Città di Lucca

REGOLAMENTO URBANISTICO

VARIANTE STRAORDINARIA DI SALVAGUARDIA DEL P.S.

STRALCI CARTOGRAFICI DELLE MODIFICHE APPORTATE

4.01

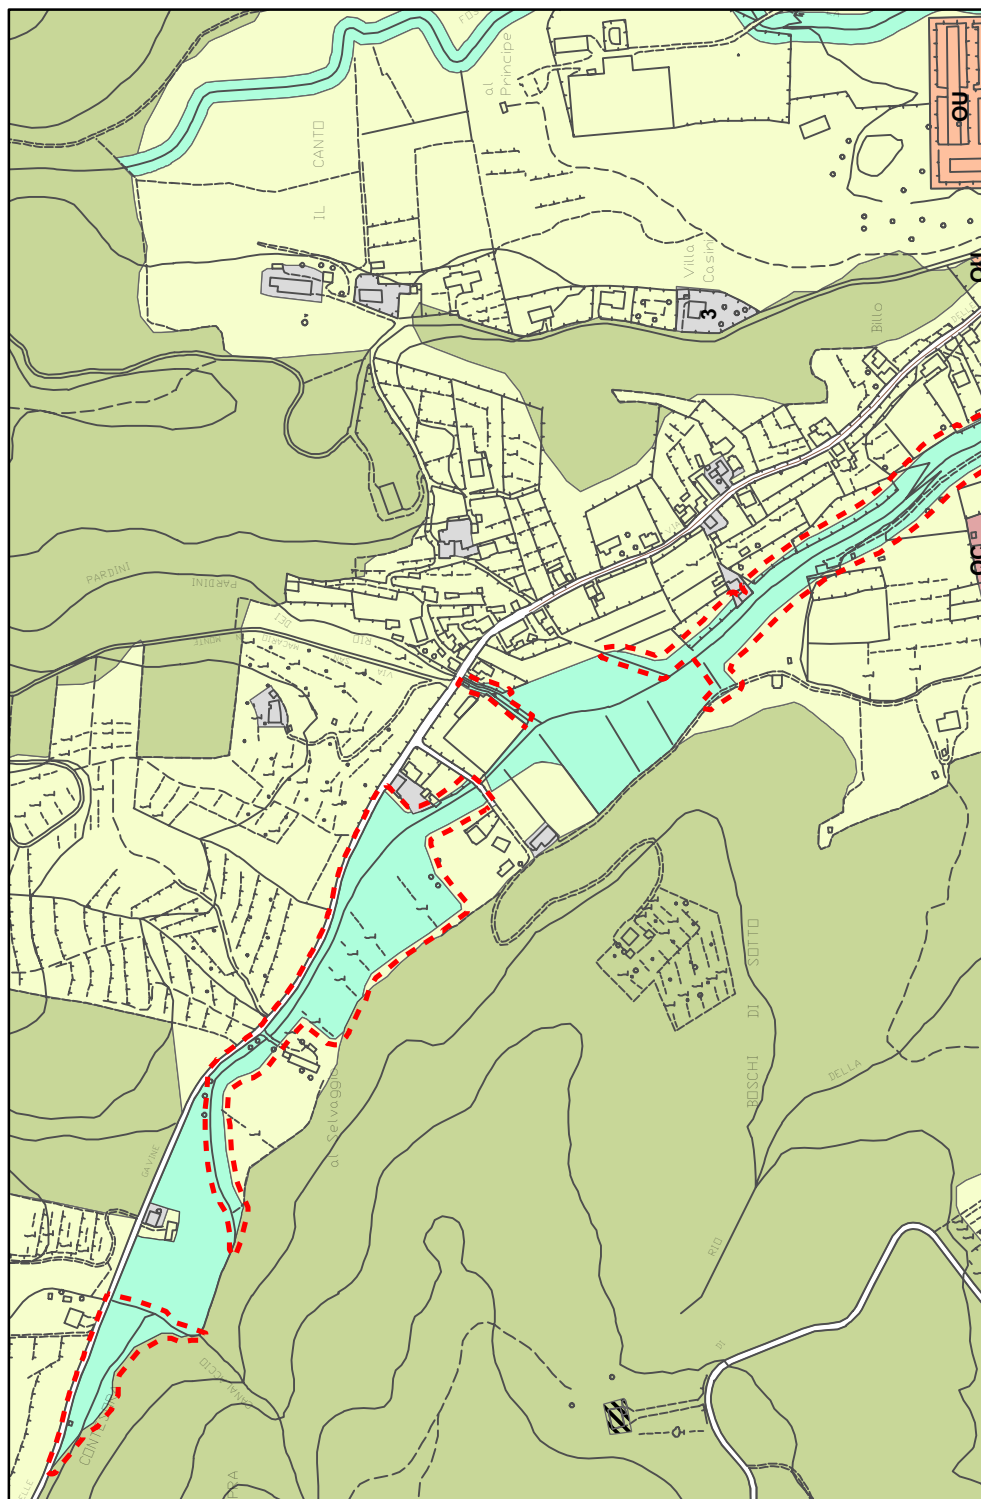
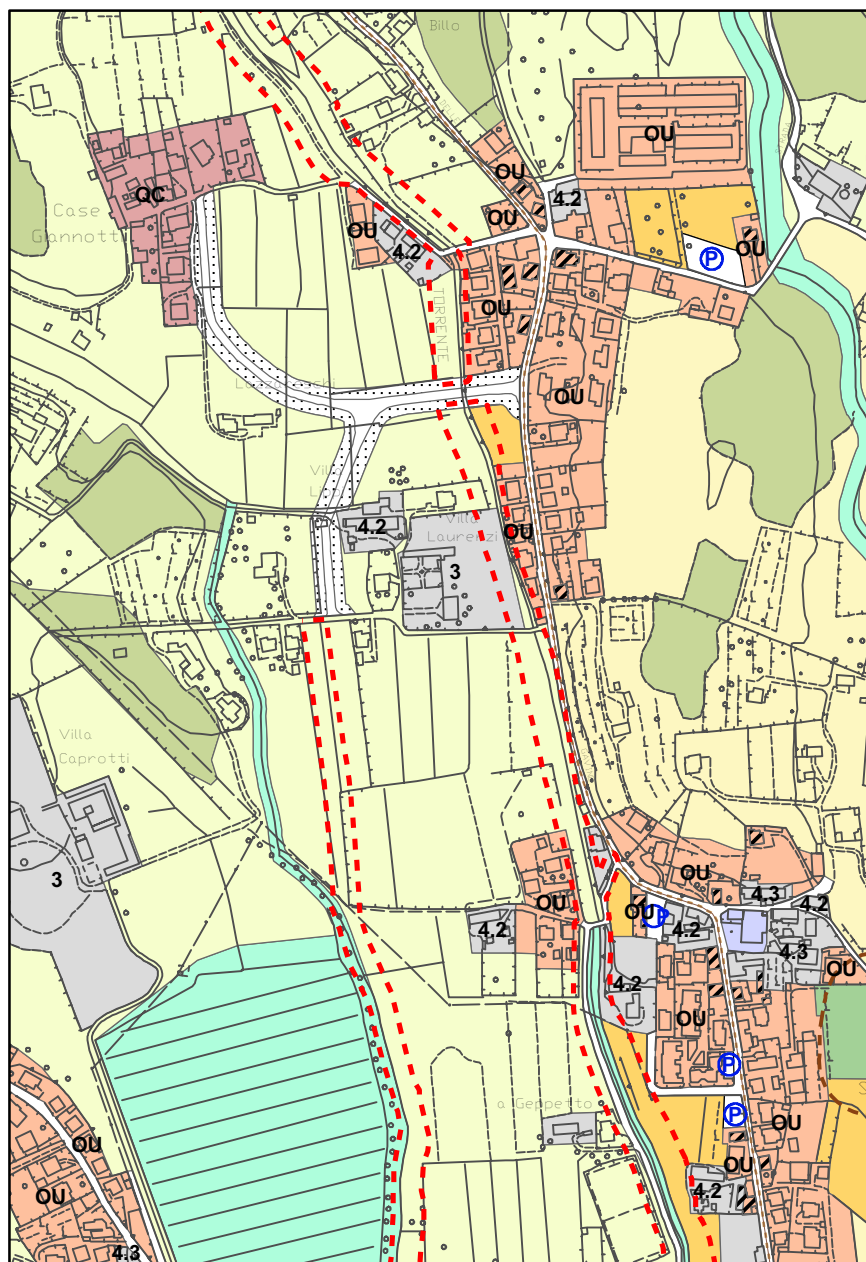
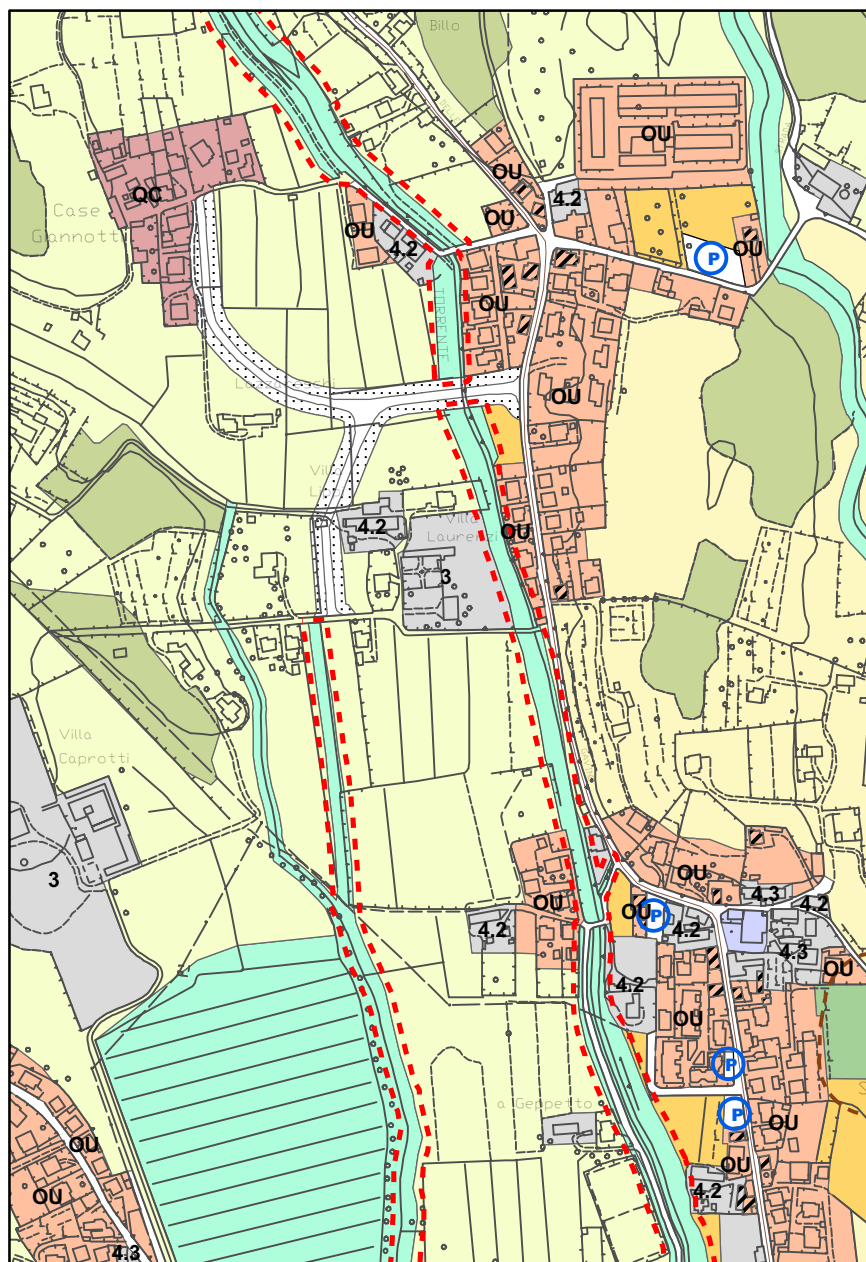
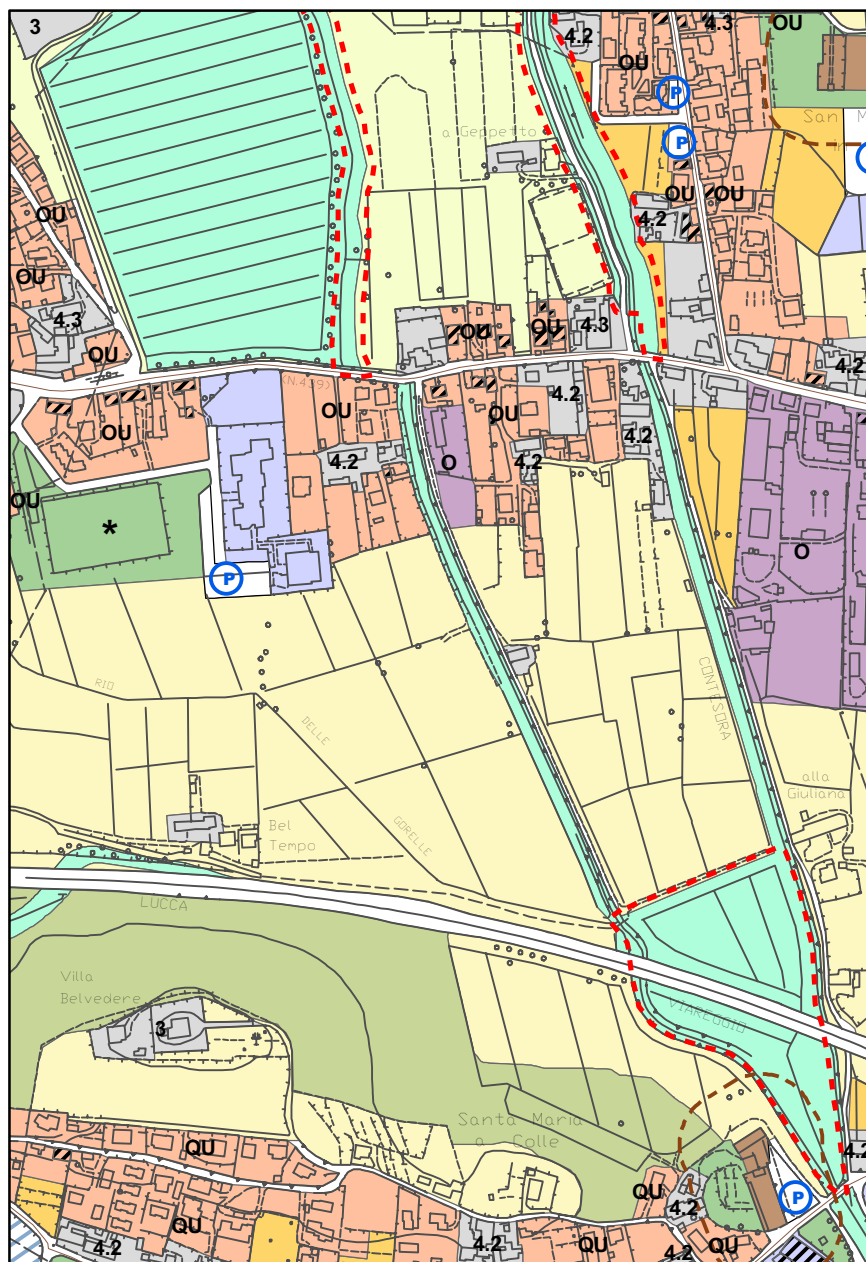
Previsione di interventi di regimazione idraulica lungo il corso del torrente Contesora e del rio Rietto, richiesti dalla Provincia di Lucca, dall'Autorità di Bacino del Fiume Serchio e dal Consorzio di Bonifica Auser-Bientina (rio Rietto).

Per la previsione suddetta si assegna una destinazione urbanistica di tipo *aree per interventi di regimazione idraulica* (art. 26 delle NTA) modificando porzioni di terreno attualmente destinate ad *aree agricole di interesse paesaggistico* (art. 31.4), *aree agricole infraurbane* (art. 31.1) e, marginalmente, a *corti rurali* (art. 46).

4.02

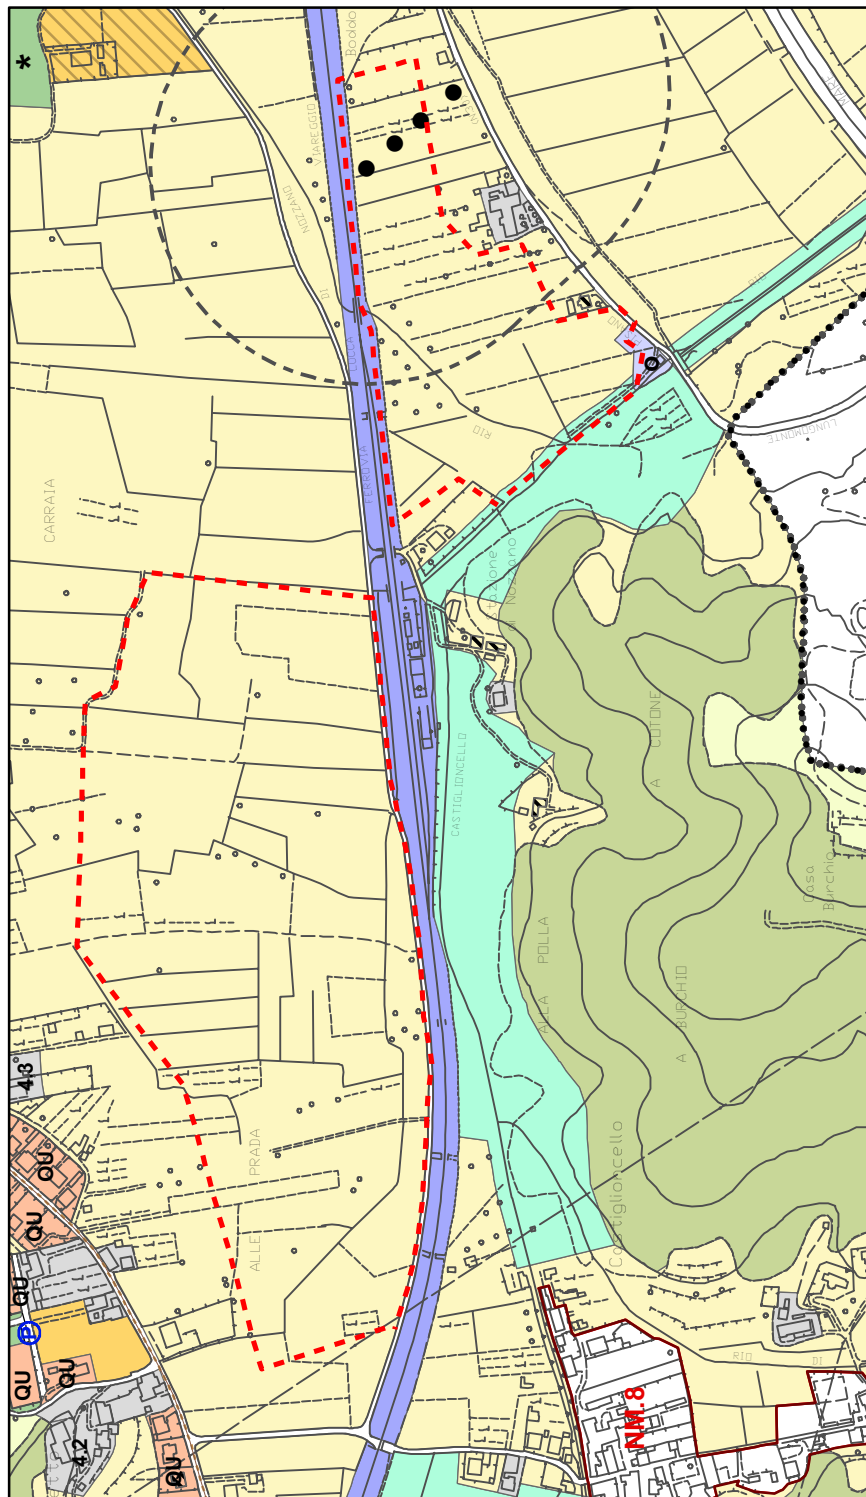
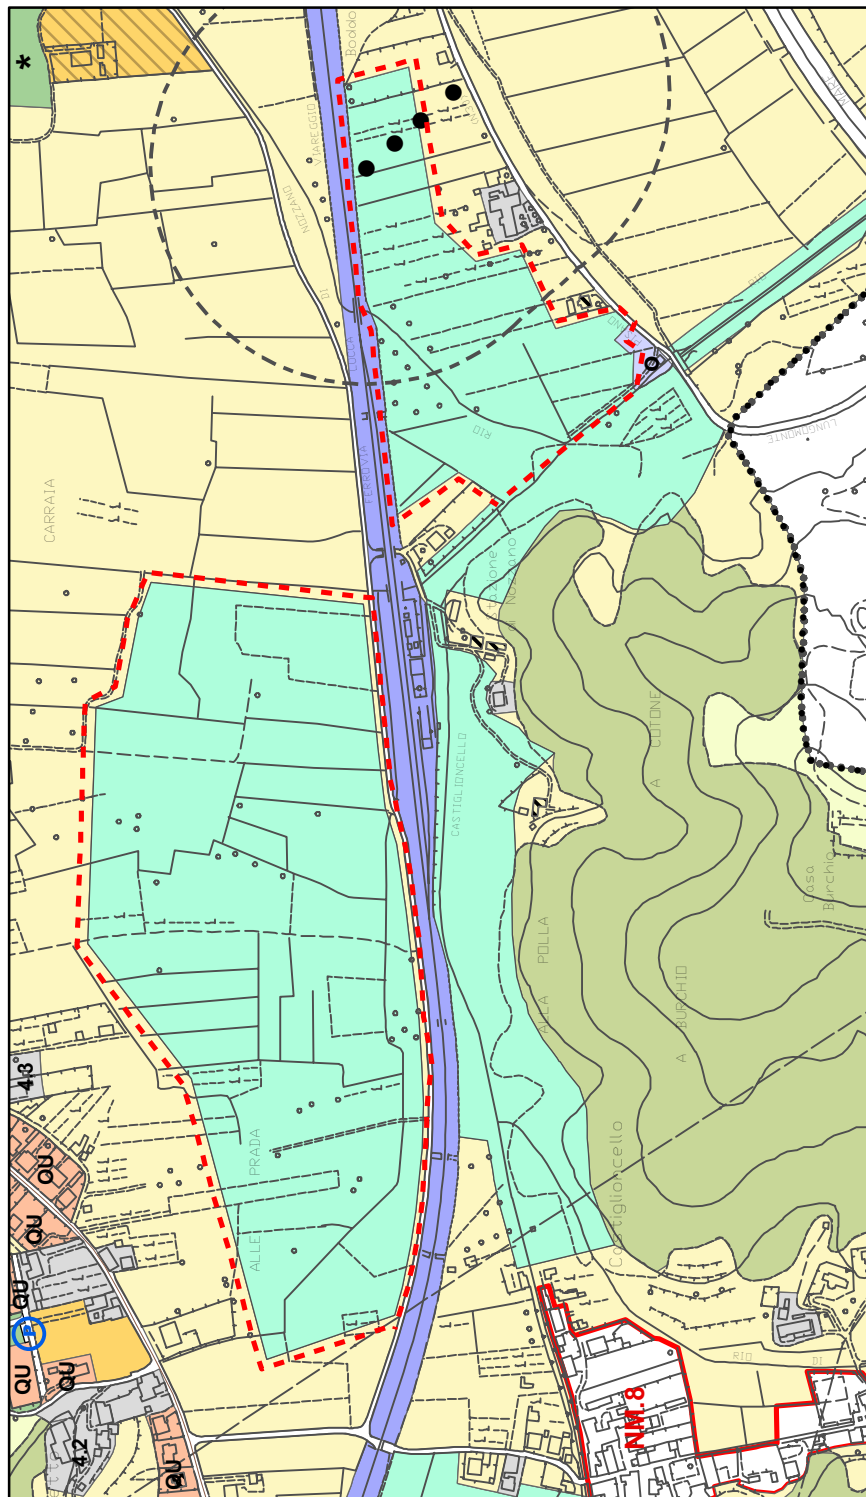
Previsione di interventi di regimazione idraulica lungo il corso del rio Balbano e del rio Castiglioncello, richiesti dalla Provincia di Lucca.

Per la previsione suddetta si assegna una destinazione urbanistica di tipo *aree per interventi di regimazione idraulica* (art. 26 delle NTA) modificando porzioni di terreno attualmente destinate ad *aree a prevalente uso agricolo* (art. 31.3).
